Compléments au dossier ICPE suite  
remarques Avis sur la Recevabilité  
transmis le 16 mai 2023

**SARL TRIVALEC**

**SIEGE : LA PERRIERE22510 PENGUILY**

**(SITE D'ACTIVITE : « LA PERRIERE »22510 PENGUILY)**

Figure 3 : Localisation cours d'eau projet méthanisation et poche stockage n°3

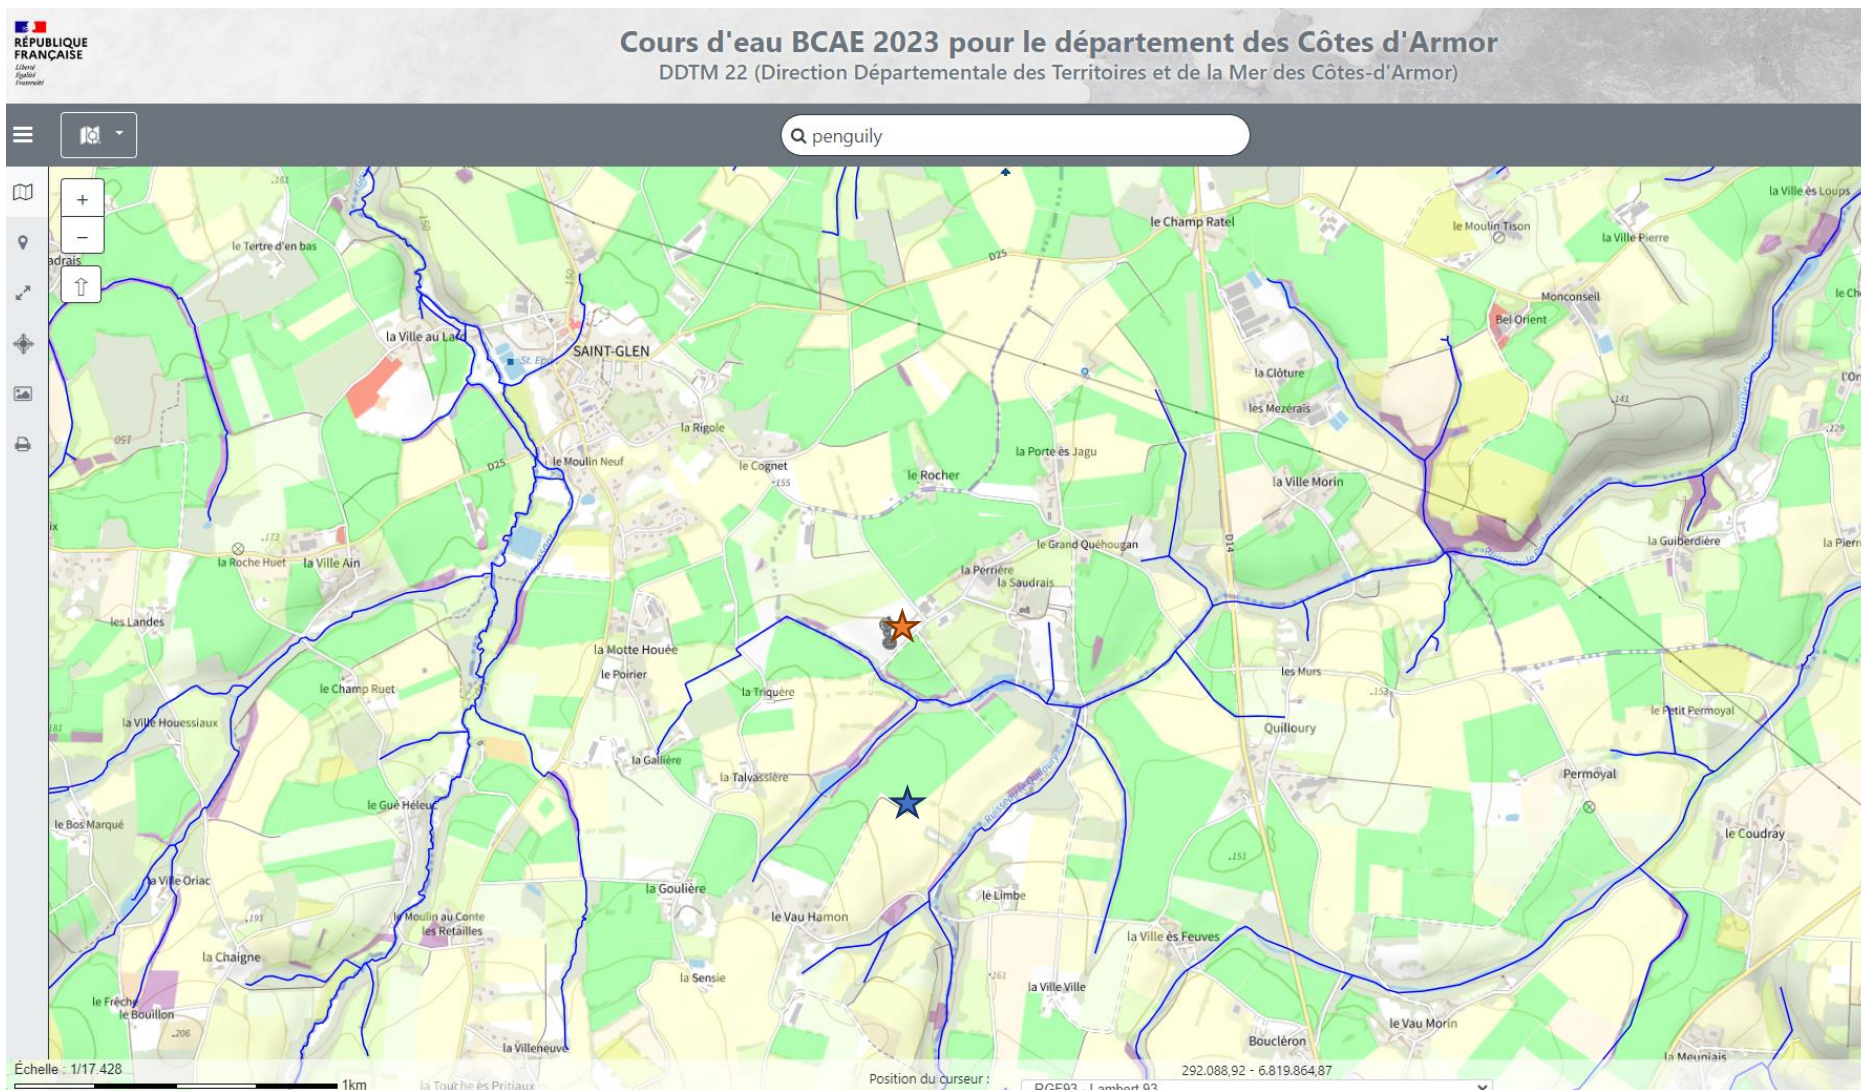
L'unité de méthanisation est située à proximité du Ruisseau Le Quiloury, affluent de l'Arguenon. Le projet est localisé en amont du bassin versant et du ruisseau comme nous pouvons le voir sur la carte des cours d'eau présenté en Figure 2. Compte tenu de la typologie du cours d'eau et de son faible débit, notamment en période estivale, il est prévu de limiter le débit de rejet des eaux pluviales en sortie du site en installant un bassin de tamponnement pour réguler le débit de sortie du site à 3 l/s et ce flux ne sera pas diriger directement au milieu naturel mais sera rejeté dans une zone d'infiltration (déjà existante).

Le bord du cours d'eau est classé Zone Humide type « Bois humides, ripisylves » selon l'inventaire des zones humides du SAGE Baie de Saint-Brieuc. Dans le cadre du projet, l'emprise foncière de l'installation existante n'est pas modifiée et la gestion des eaux de ruissellement du site est améliorée, ainsi la zone humide en bordure du cours d'eau n'est pas impactée par le projet.

Figure 4 : Location cours d'eau poche stockage n°1 et 2

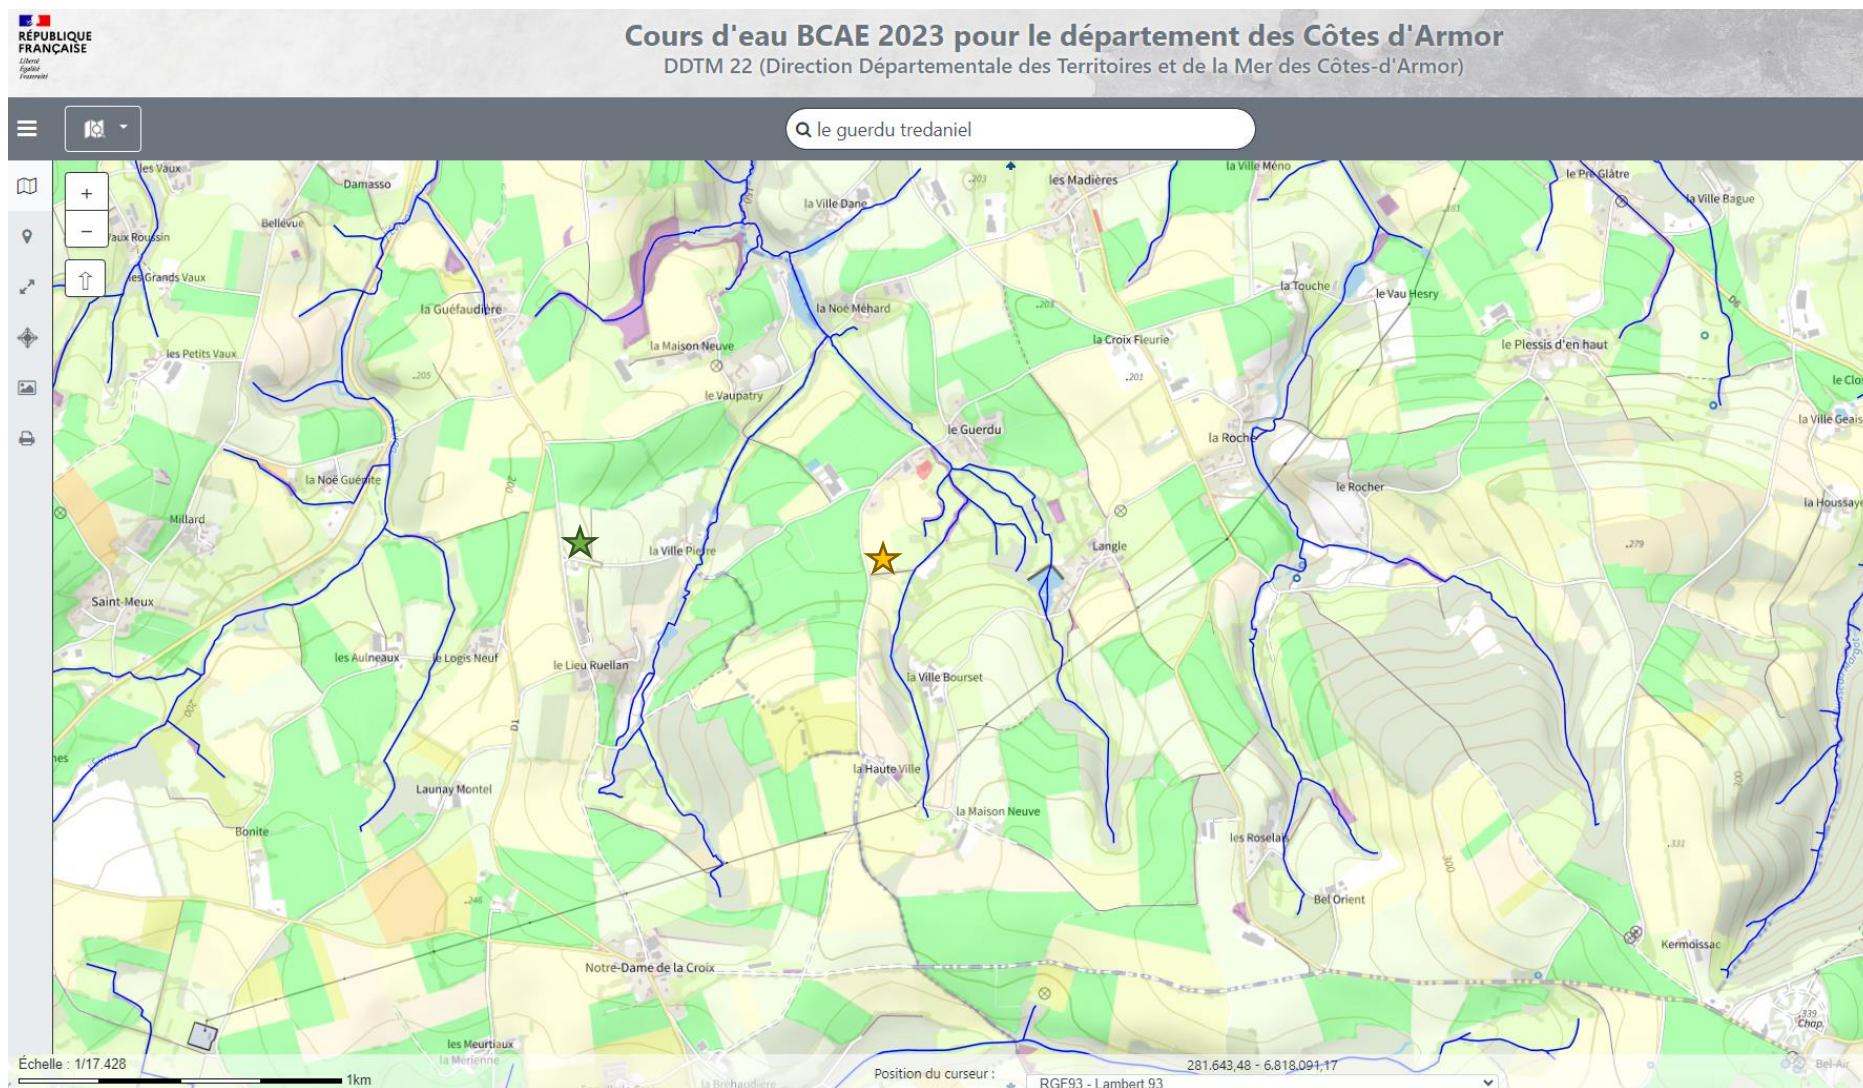
L'unité de méthanisation et les 3 poches de stockage de digestat sont implantées dans un rayon de 5 km et se situent à la frontière entre les bassins versant du Guouessant et de l'Arguenon, dans les 2 cas en amont du bassin versant avec des cours d'eau à proximité de classe 6.

Figure 6 : Principe de fonctionnement séparateur d'orage

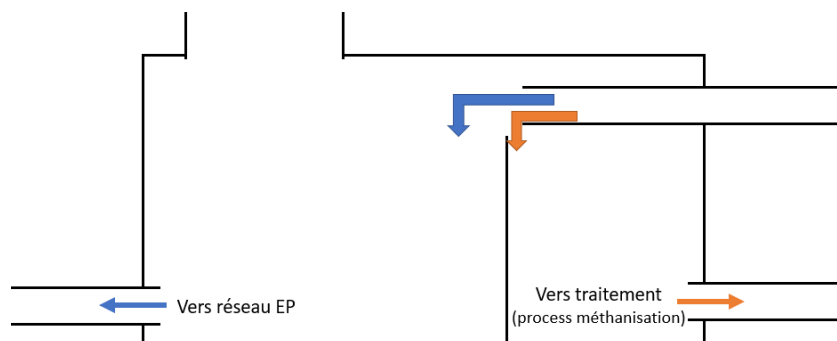
#### 3.2. Séparateur d'orage

Les zones de collecte d'eau potentiellement souillées transitent par un séparateur d'orage afin de pouvoir gérer le débit vers le traitement (flux dirigé vers fosse P3 – collecte eaux souillées en amont du process de méthanisation) et le débit excédentaire vers le réseau d'eau pluviale. Le principe de séparation est physique en fonction du débit entrant : les flux de faible débit, potentiellement souillés, tombent dans le premier compartiment du séparateur et sont dirigés vers la filière de traitement et les flux de fort débit tombent dans le second compartiment et sont dirigés vers le réseau d'eau pluviale, ci-dessous un schéma de présentation du principe de fonctionnement. L'entreprise responsable du lot terrassement et réseaux mettra en œuvre une solution technique permettant d'assurer le fonctionnement de ce système.

Figure 7 : Photo regard collecte eaux du site

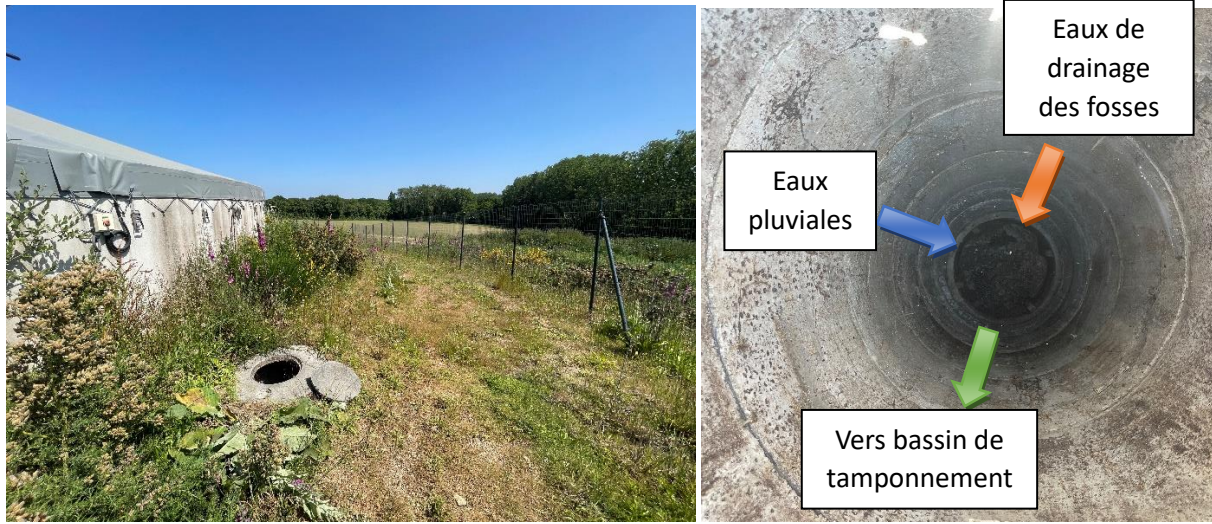
### 3.4. Caractéristiques des eaux de drainage

Le document présentant la surveillance des eaux de drainage est mis à jour en Annexe 5. Le regard de collecte des eaux du site (drainage et pluviales) symbolisé C sur le plan de l'unité est déjà existante, ainsi que les canalisations. Dans le regard, il y a 3 canalisations :

- 1 arrivée eau de drainage des ouvrages
- 1 arrivée eaux pluviales
- 1 départ vers bassin de tamponnement (uniquement zone infiltration pour le moment)

Ainsi l'exploitant peut faire un échantillonnage des eaux de drainage à l'exutoire de la canalisation provenant du drainage des ouvrages, avant le mélange avec les eaux pluviales.

Pour l'instant le départ vers la zone d'infiltration est gravitaire, après projet, le départ vers le bassin de tamponnement sera effectué par une pompe de relevage afin d'assurer une bonne évacuation des eaux de drainage et ne pas maintenir ce réseau en charge en fonctionnement normal.

Figure 9 : Hauteurs de précipitations Saint-Brieuc - août et septembre 2022

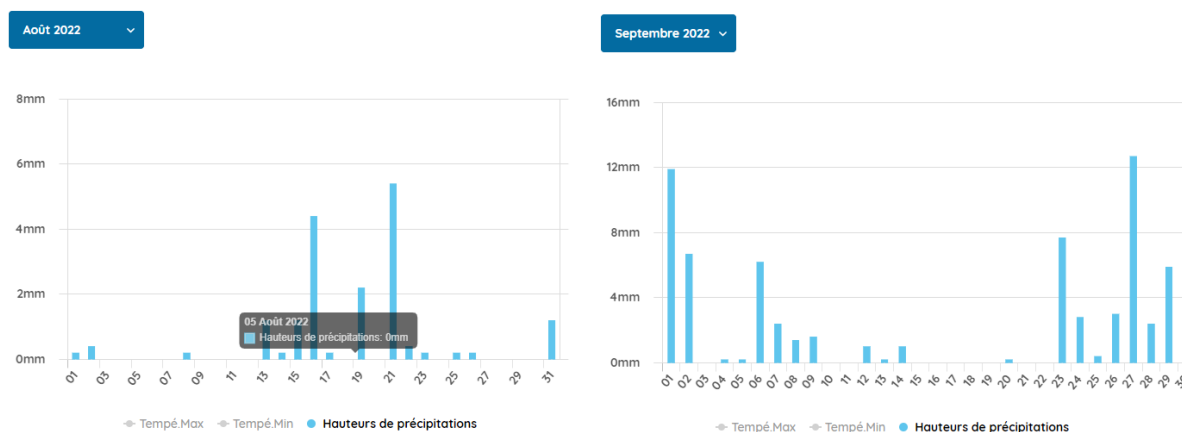
### 3.5. Zone infiltration et rejet des eaux pluviales

Cette zone d'infiltration reçoit actuellement le rejet aqueux de l'unité de méthanisation depuis le regard de collecte symbolisé C sur les plans et n'est jamais submergée, ci-dessous une photo de cette zone datant du 27 septembre 2022, en période de pluie.

Figure 10 : installation citerne souple avec merlon de rétention

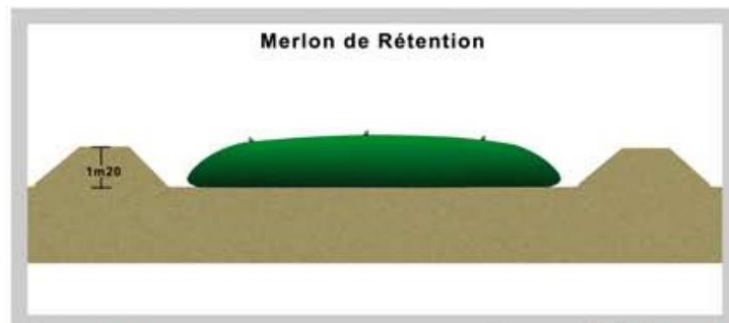
### 3.7. Présentation des poches de stockage digestat

Les 3 poches de stockage digestat déportées sont des citernes souples du constructeur DIVA PLASTIQUE. La fiche technique de la membrane utilisés pour la construction de la citerne souple est présentée en Annexe 6.

Chaque poche sera entourée d'un merlon de rétention conformément aux préconisations du constructeur.
